実施案の評価について (中国九州間連系設備)

2025年6月25日

広域系統整備委員会事務局

- 中国九州間連系設備の増強について、中国電力ネットワーク株式会社（以下、「中国NW」という。）・九州電力送配電株式会社（以下、「九州送配」という。）・電源開発送変電ネットワーク株式会社（以下、「電発NW」という。）（以下、「3者」という。）より提出された実施案に対し、計画評価及び検証小委員会（第2回：2025年3月26日、及び第3回：5月29日）（以下、「検証小委」という。）において、設備形成や工事費等について評価・確認した。
- 検証小委の実施案の評価等結果について、確認いただきたい。

●中国九州間連系設備増強の設備構成 (+100万kW)

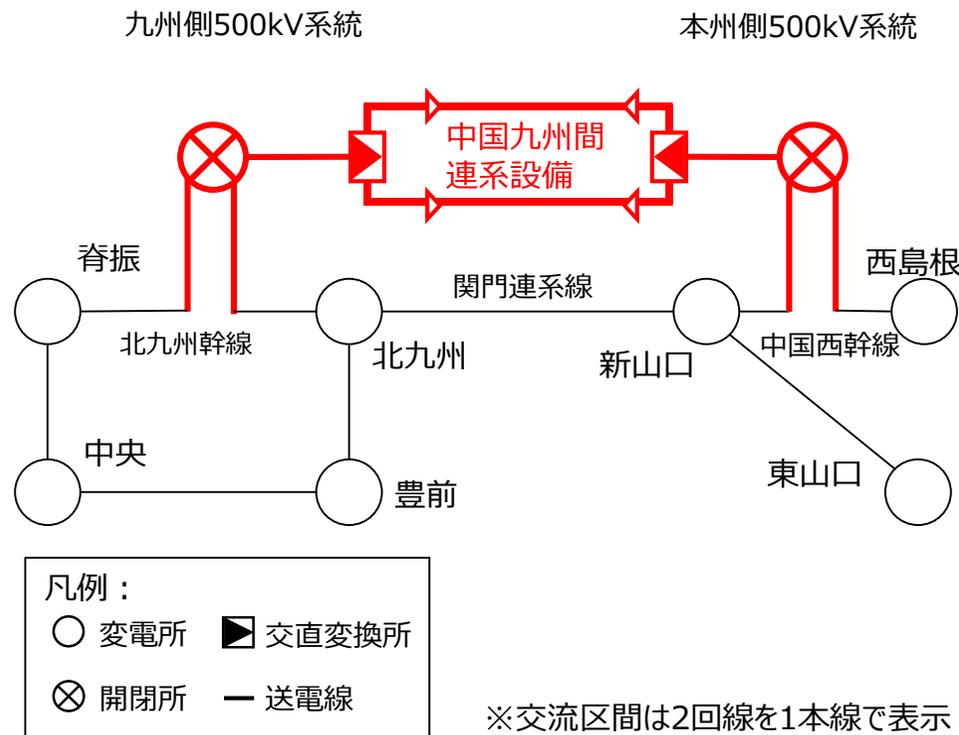
- 九州側については、交直変換所への500kV北九州幹線の引込が可能な区間は、住宅密集地や用地対策面から送電線の集中を極力避けると、北九州幹線の近傍のみに限定される。
- また、将来拡張時にSTATCOMを設置する可能性を考えると、北九州幹線近傍においては、交直変換所に適する用地の確保は困難との九州送配の検討結果。
- このように、提出された実施案は用地取得の実現性の観点から交直変換所と開閉所を分割するものであり、合理的と考えられる。

直流送電線の支持物に関する将来拡張性考慮（イメージ）

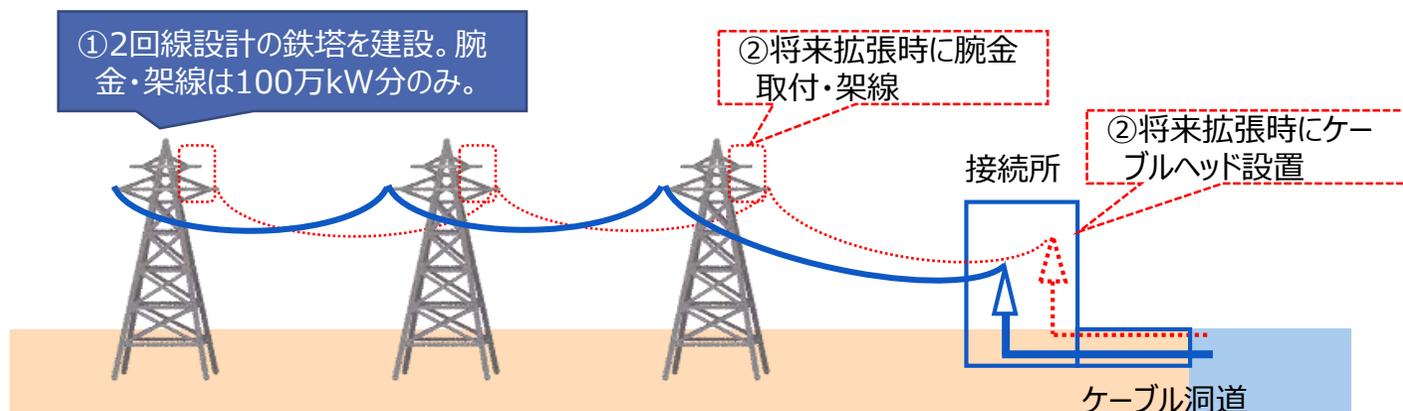
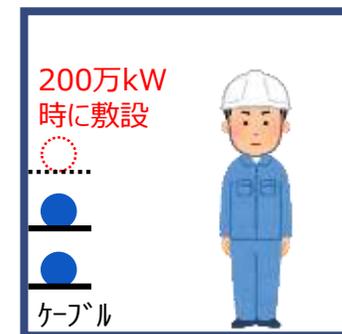
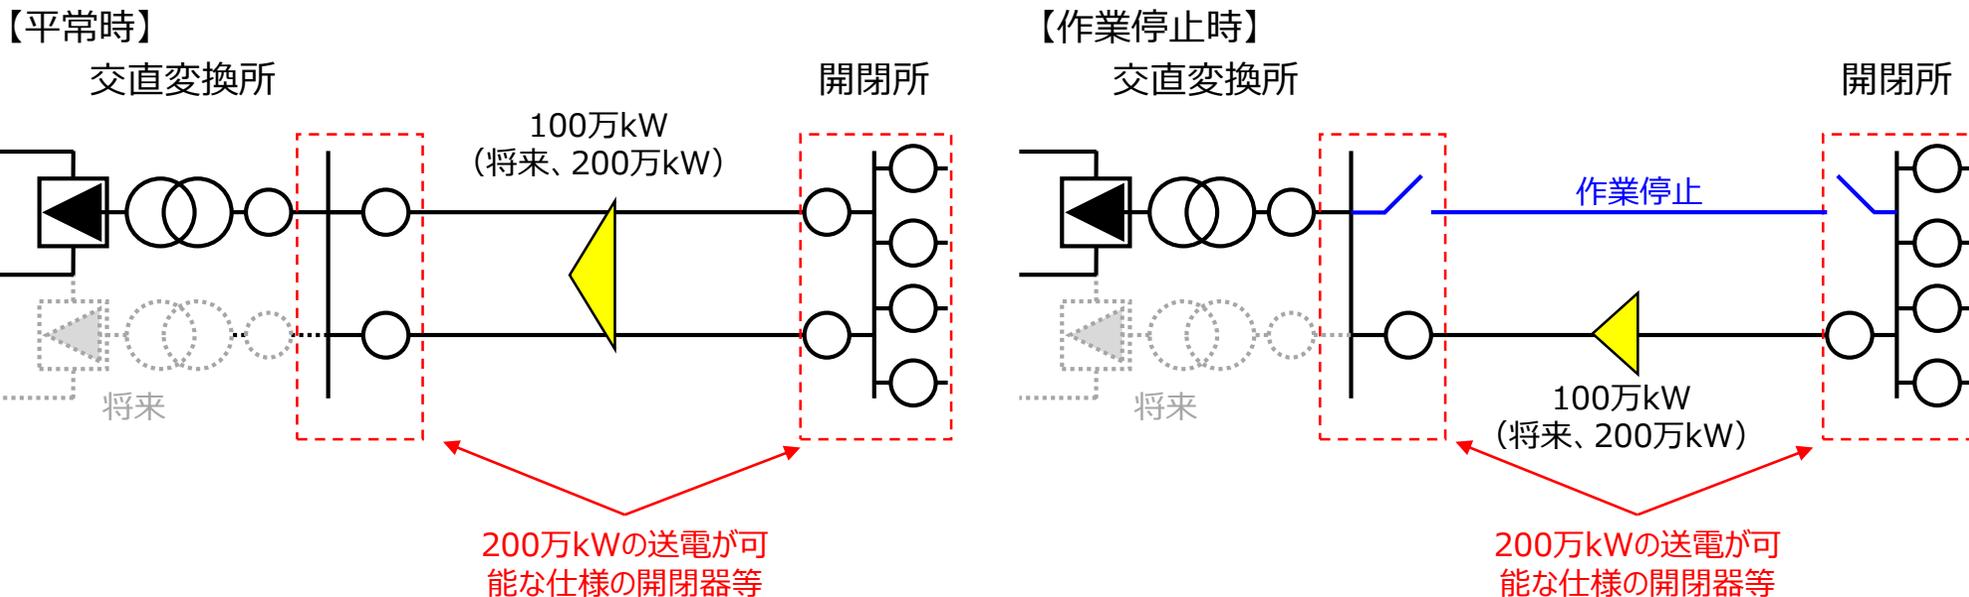
- 直流送電線の鉄塔・接続所について、提出された実施案は200万kW送電が可能な2回線鉄塔等の設計としたうえで、腕金・電線等については、100万kW対応分の1回線分のみ取付・架線している。
- 交直変換所～接続所間は数kmと比較的接近している中で住宅地やJR横断等を可能な限り避ける必要があるため、送電ルートが1ルートに限定されている。仮に、この拡張性を考慮しない鉄塔の設計とした場合には、拡張時には鉄塔の建替（元位置建替）での対応となる。建替期間において、連系設備の停止が必要になることも勘案すると、2回線鉄塔等の設計は合理的と考えられる。
- 一方、ケーブル洞道については、点検などの作業性を考慮すると、拡張時に必要なケーブル架の設置も可能であり、自然体で将来拡張性を充足したものとなる。

交直変換所 将来拡張性考慮 (イメージ)

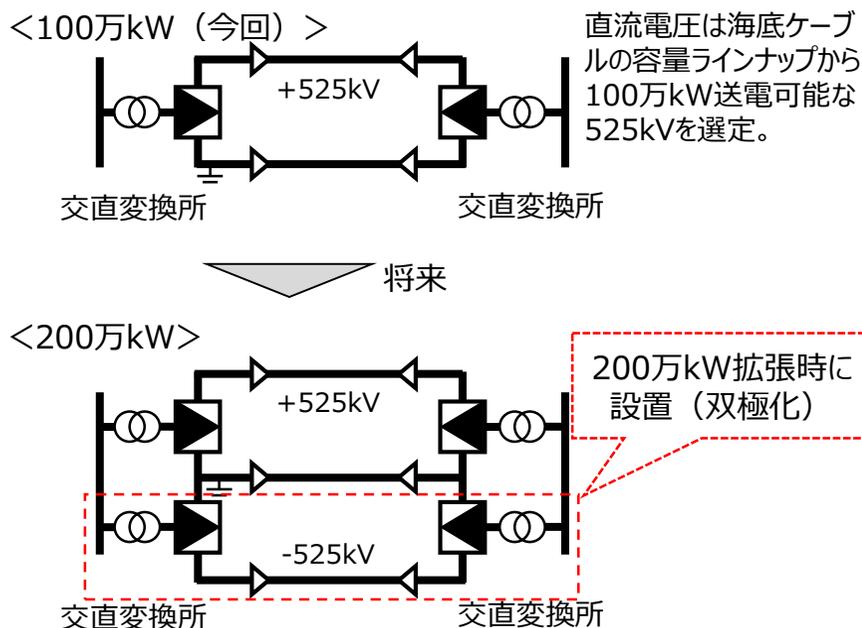
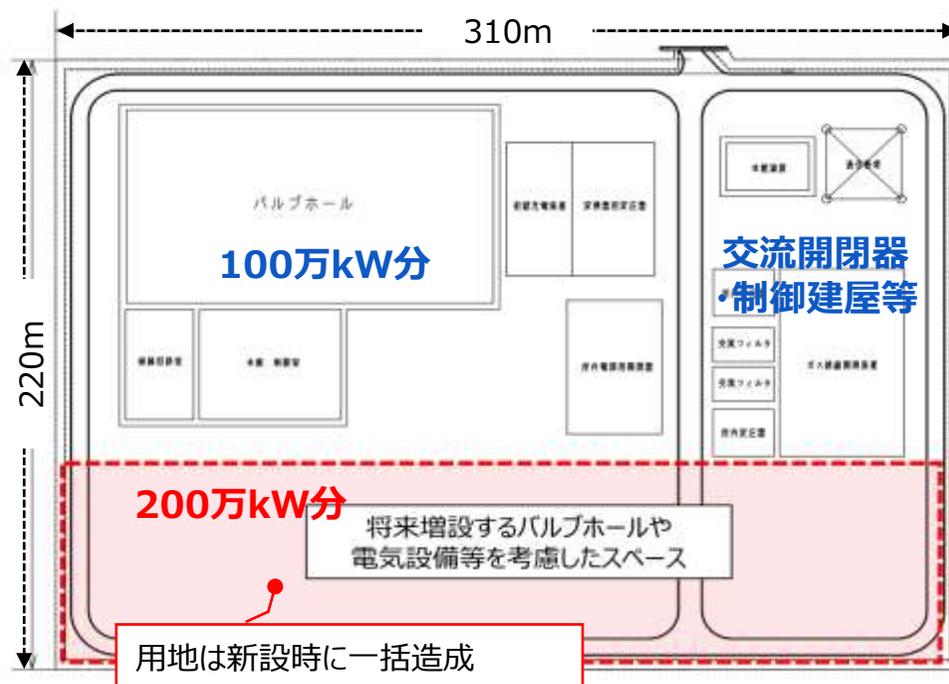
- 交直変換器について、提出された実施案は、拡張時に交直変換器の設置や海底ケーブルの敷設等の追加工事が少なく、比較的安価となる双極構成への展開が可能な非対称単極を採用していた。
- そのうえで、交直変換所・接続所の用地造成や制御建屋等の建物工事についても、拡張時の掘削・盛土等の追加工事を必要最小限とする観点及び運転中機器への影響防止に伴う工事費・工期影響等を勘案し、今回、一括して造成等する考え方であり、合理的と考えられる。

開閉所用地造成 (イメージ)

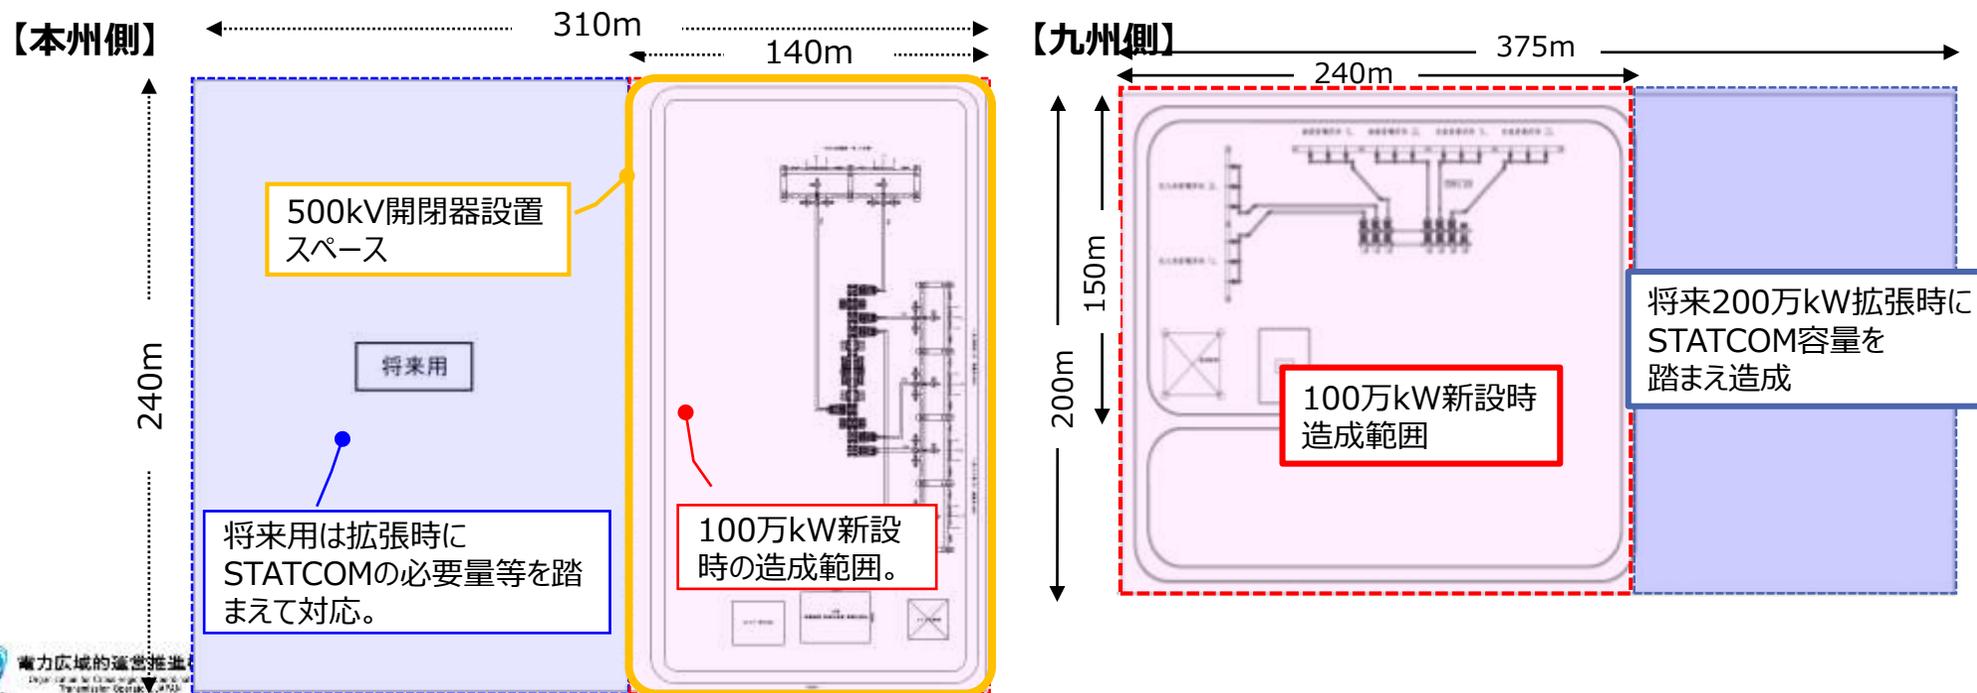
- 提出された実施案の開閉所について、将来200万kW拡張時にSTATCOM設置の可能性を見込んだ地点を選定していた。STATCOMの必要容量や最適な設置場所については、現時点では、洋上風力の不確実性から特定できないものの、既設500kV変電所では設置する十分なスペースの確保を担保できないことから、本州側・九州側ともに一定程度開閉所に設置可能となる地点を選定したものの。
- そのうえで、用地造成範囲については、100万kW新設時の開閉器設置スペース及び造成工事面から必要最小限の範囲とする案が合理的と考えられる。

海外の500kV 100万kW級HVDCの工事費（交直変換器他の契約額）

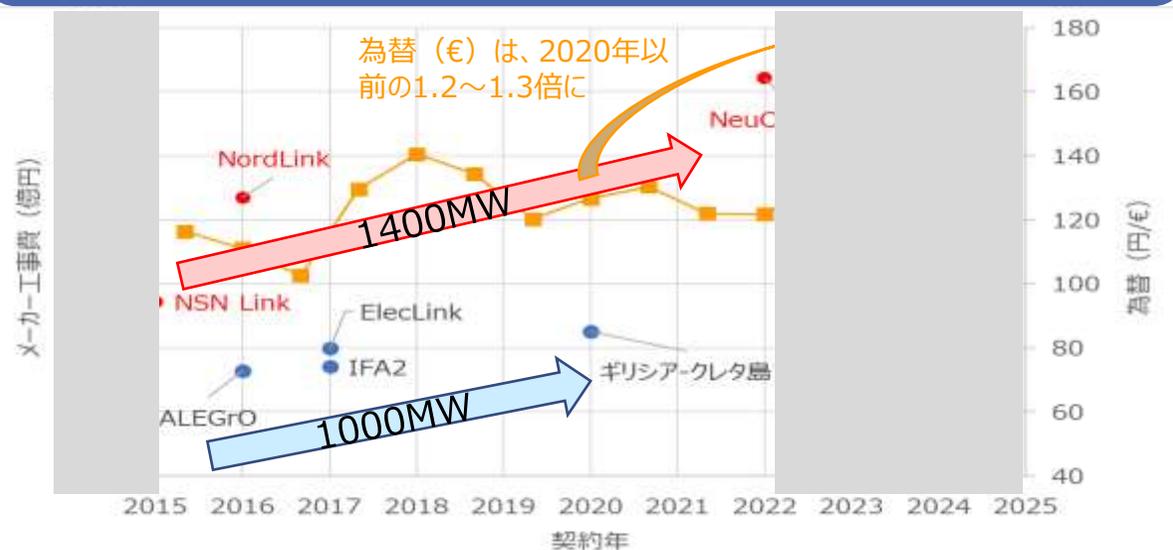
- 中国九州間の交直変換器他の直流機器の資材費としては、本州側・九州側ともにメーカー提示最小額の 億円を採用するのが合理的と考えられるところ。
- 他方、先行する海外事例（100万kW級）では、海外事例の契約額と比較すると、中国九州間の資材費はやや高めに位置している。海外事例では、仕様差やメーカーの工事範囲・保守契約範囲など契約内容の違いにより、同容量でも差がある。また、近年では、物価変動や為替影響に加え、海外で多くのHVDCプロジェクトが進行しているため、市況影響を受け高くなっている状況。
- これらに加えて、中国九州間は概算工事費であり、契約額との精度の違いがあること、及び国内でも物価や労務者等単価がそれぞれ2020年頃の1.1～1.3倍程度上昇していることを勘案すると、中国九州間の直流機器の資材費は現時点では概ね適当な水準と考えられる。

阿南紀北と中国九州間の工事費単価の比較

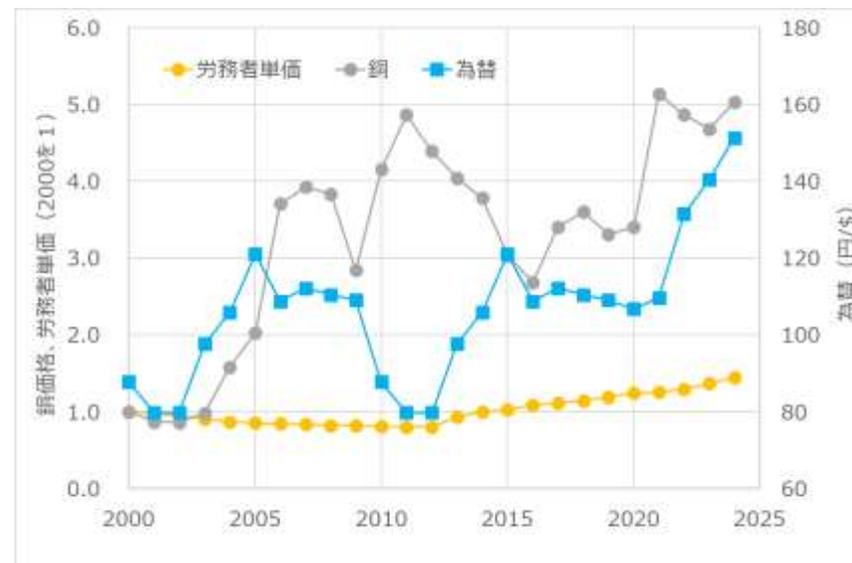
- 中国九州間と敷設条件が比較的近い阿南紀北直流幹線（2000/6運開）が、OFケーブル・4条である点を考慮外※として比較しても、中国九州間の単価（円/km/条）は約2倍になっていた。
- 請負工事費（敷設・埋設・防護）については、傭船費・労務費が占める割合が大きい。中国九州間において、ケーブルの防護を想定していることや、労務単価の上昇の影響等で、阿南紀北よりも高くなっていると考えられる。
- また、資材費については、為替動向、導体サイズの差、ケーブルの主要資材である銅の価格動向、及び地中ケーブルの価格動向（次頁）から、阿南紀北と比較において、一定の説明性はあると考えられる。
